Znak sprawy **WRM.271.22.2023**

### PYTANIA I ODPOWIEDZI DO ZAPYTANIA OFERTOWEGO

Dotyczy: postępowania o udzielenie zamówienia publicznego pn.: **Usługa polegająca na wykonaniu, dostawie i montażu 2 sztuk zielonych przystanków w ramach realizacji projektu „Zielono-niebieskie Kowary”**.

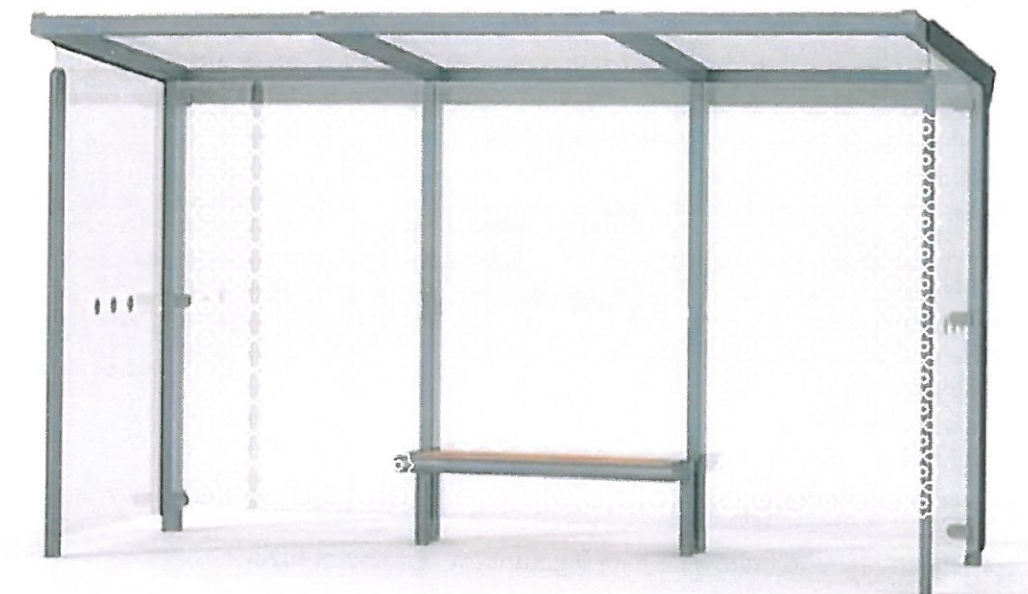
Czy Zamawiający dopuszcza system ochronny dla ptaków na „szybach” w postaci białych kropek w rozstawie 5 cm i 10 cm, co jest standardowym tego typu rozwiązaniem?

Zamiast kropkowania Zamawiający wymaga wykonanie oznakowania na szybach tylnych wiaty przystankowej w postaci loga Miasta Kowary oraz rozetki wydobytej z loga;  
Wizualizacja na zdjęciu:
